工程指示 / 要求簡箋(E.I.)

工程指示編號：EI / 0282 / 19

工程名稱：觀塘裕民坊

工程項目：幕牆 大圖 (27/F 水缸位)

2019.10.11 email
revised 27/F 水缸位

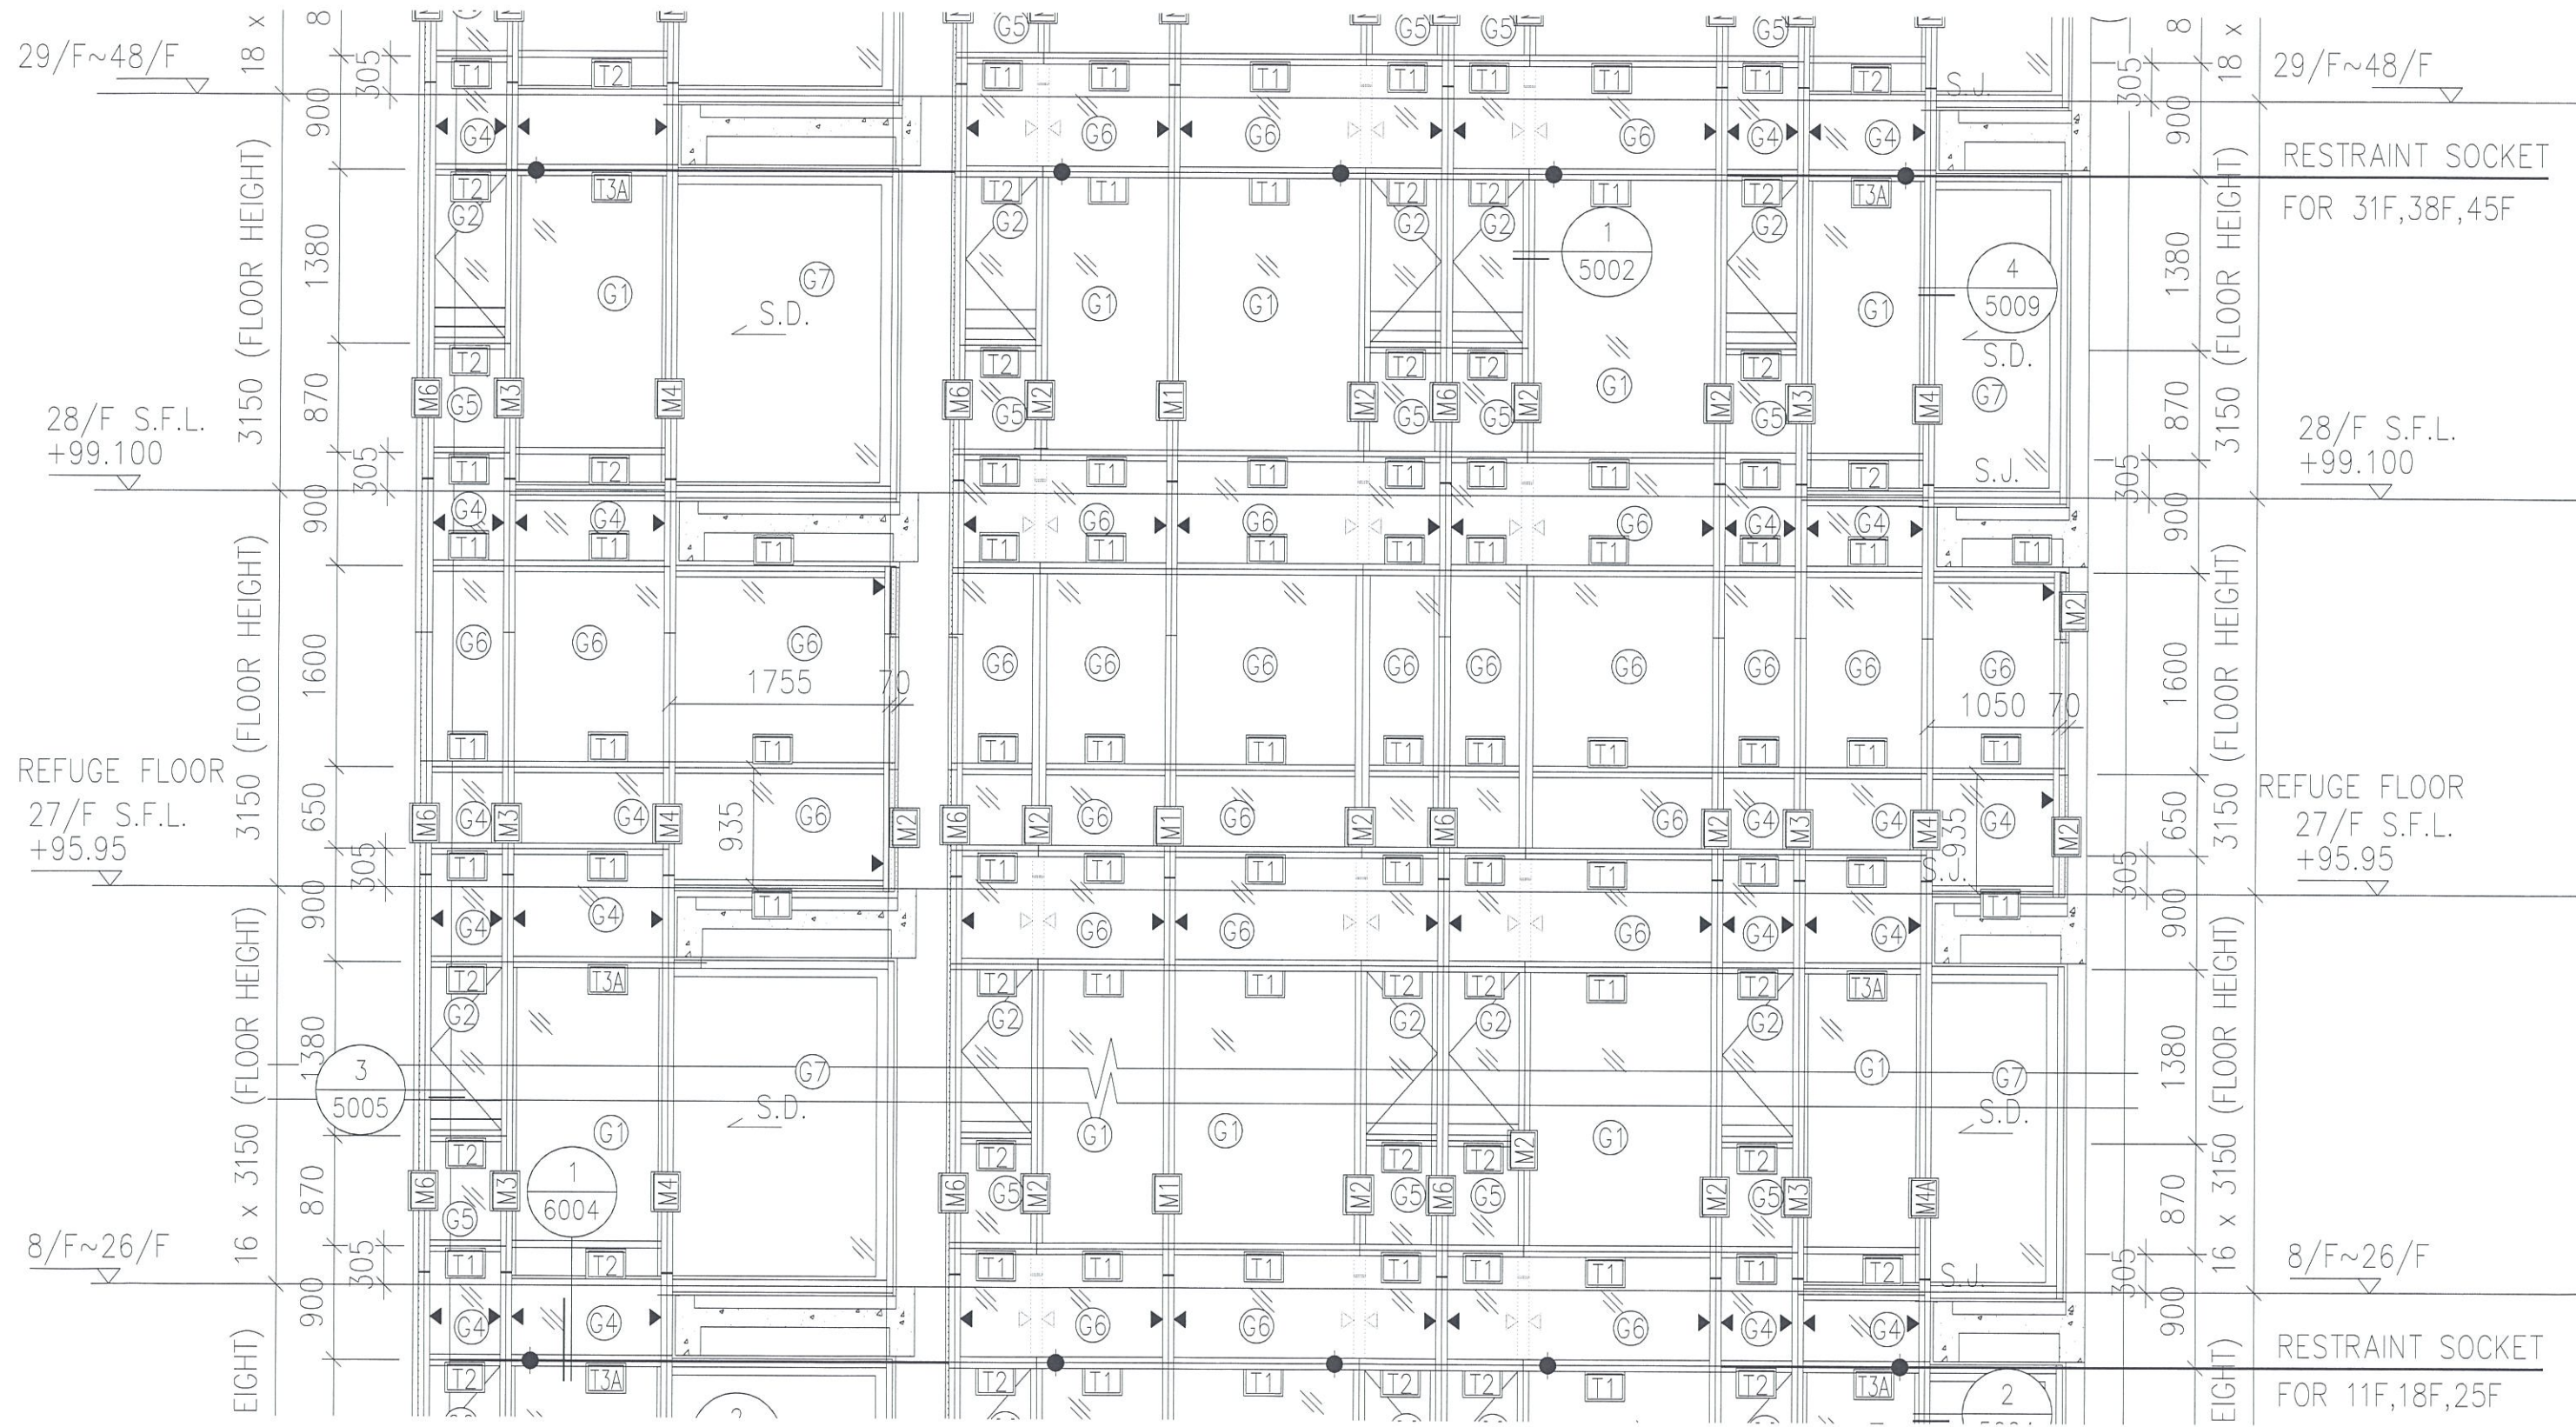
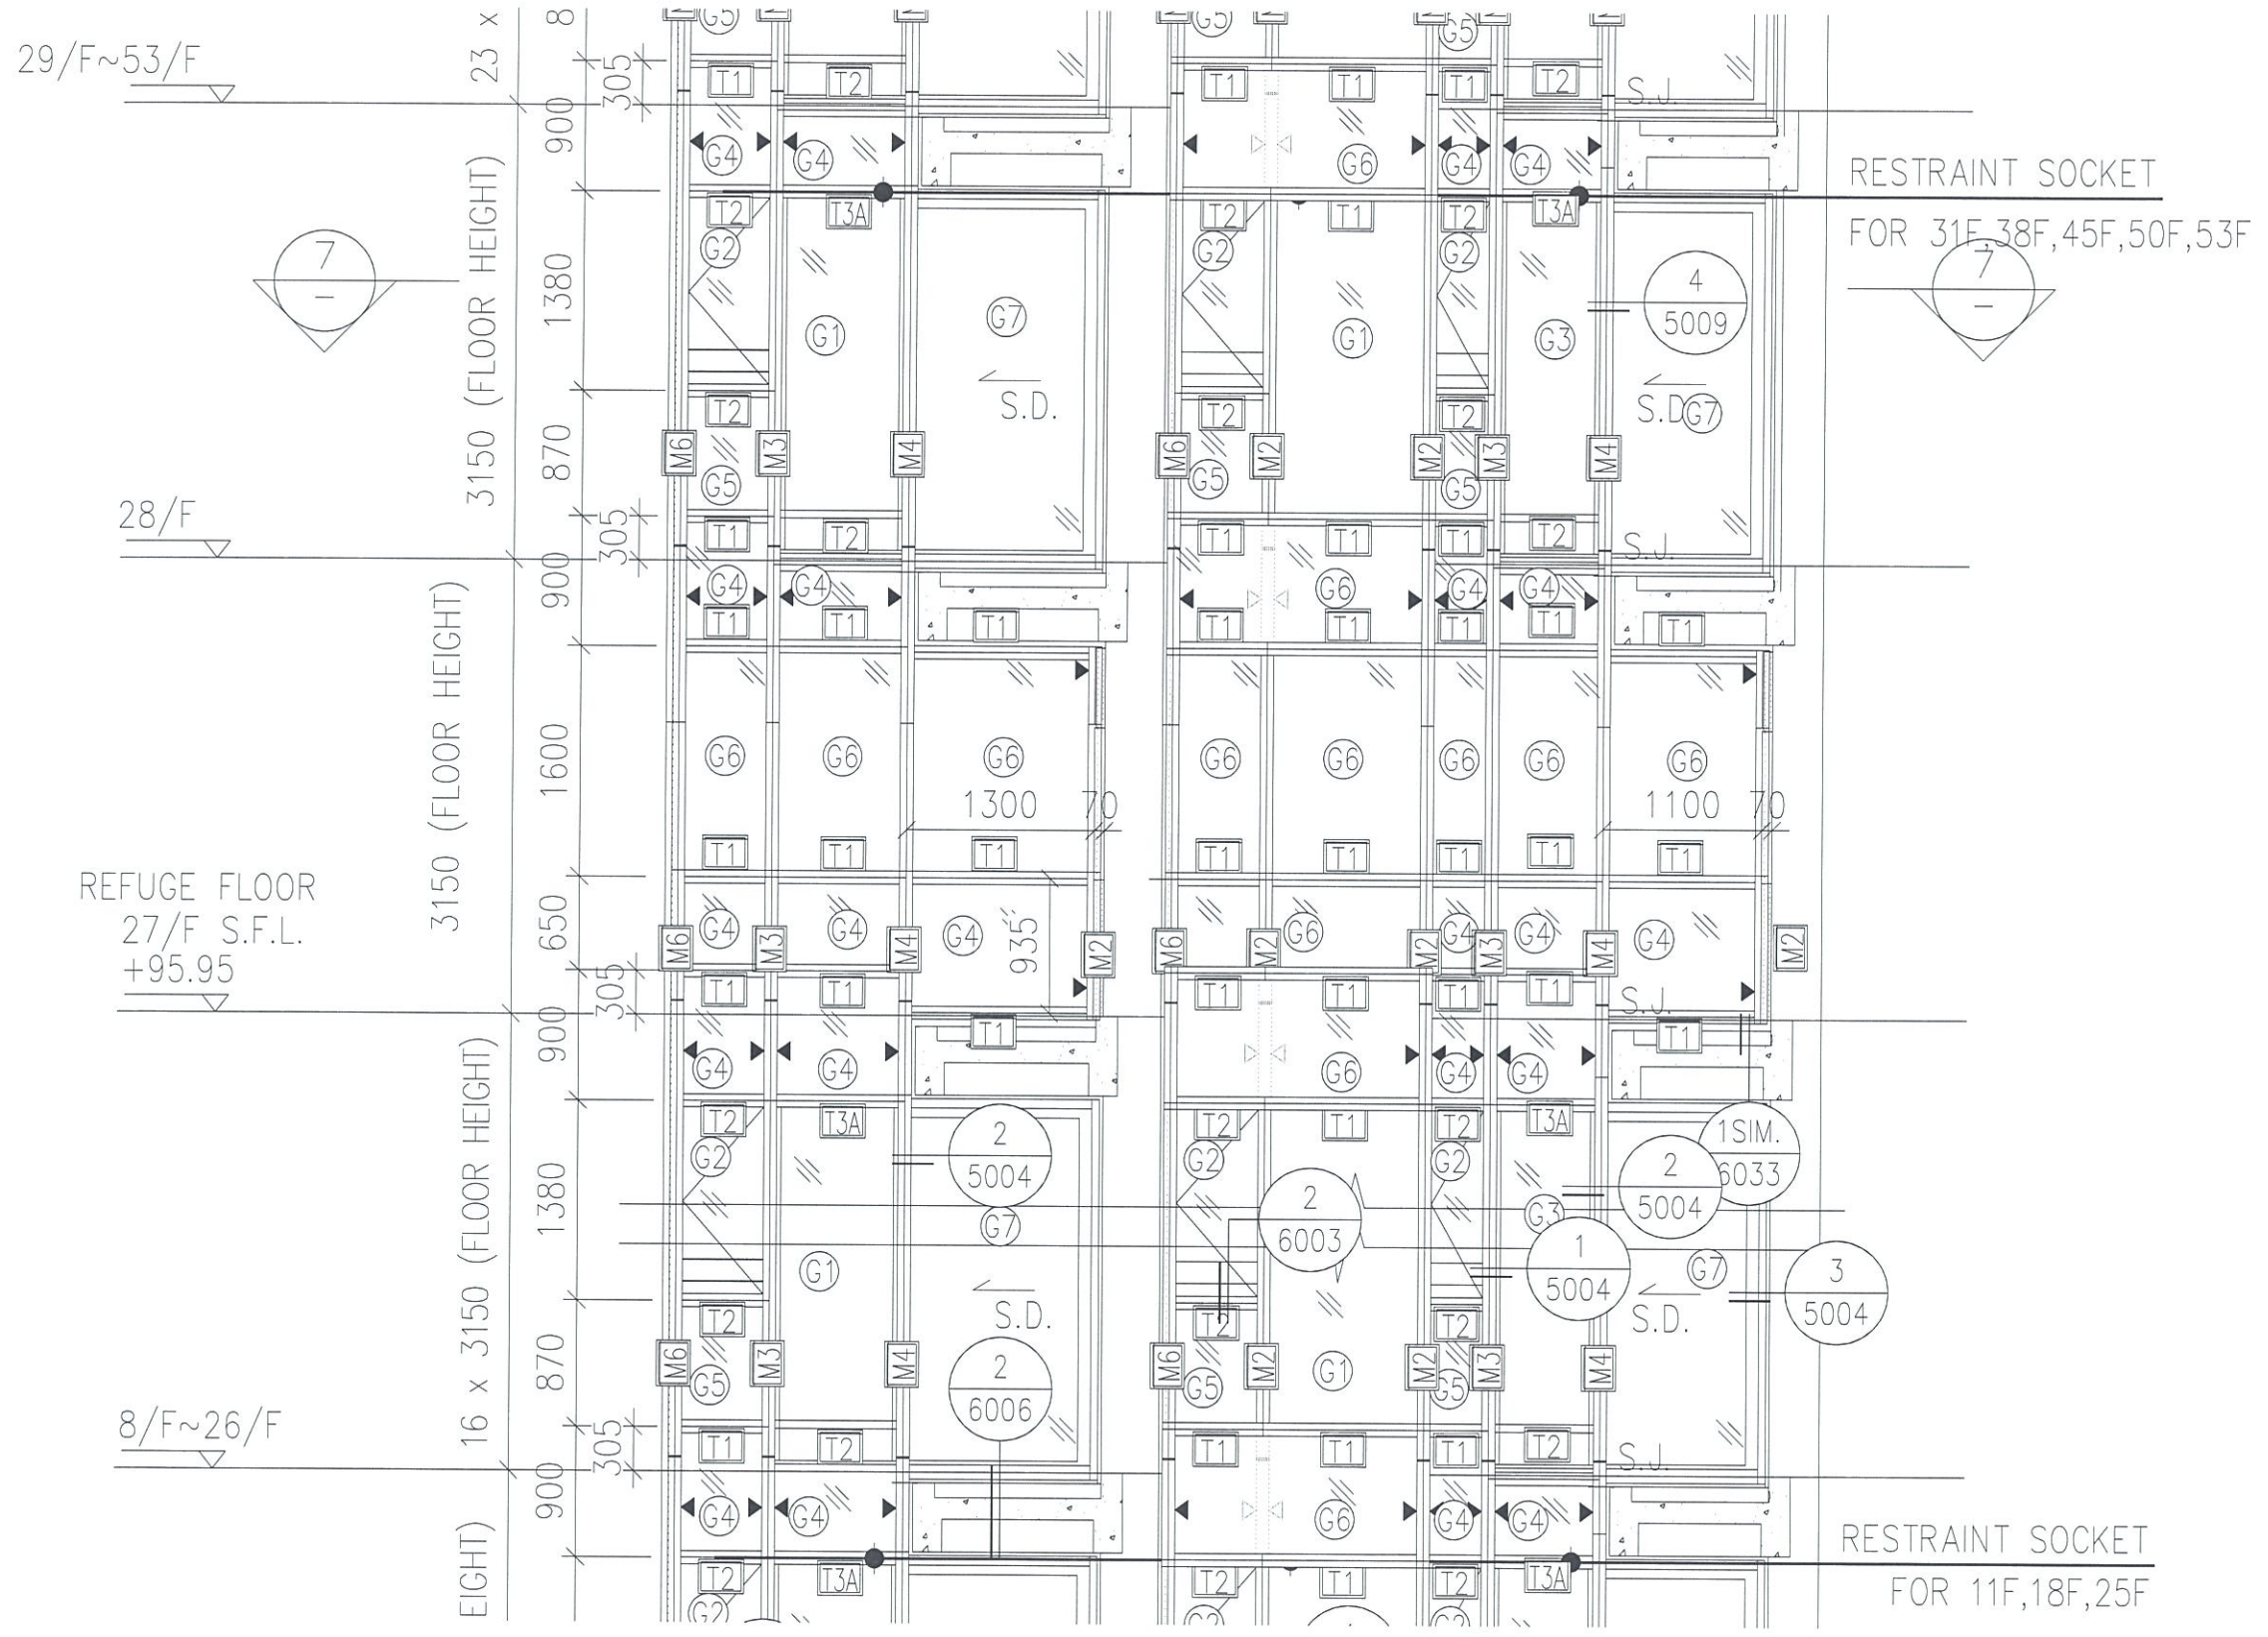
因 EI9536 已到 J 版，無法登記，現以此 EI0282 為準
H 版:1) 27/F 水缸位，橫料派位按業主及則師要求修改
2) 已做斷層位不換新料，需要現場削料，請提供削料尺寸圖供現場參考
附上相關資料，請安排拆圖及相關補料計算(鋁料,鐵件,配件)
謝謝！
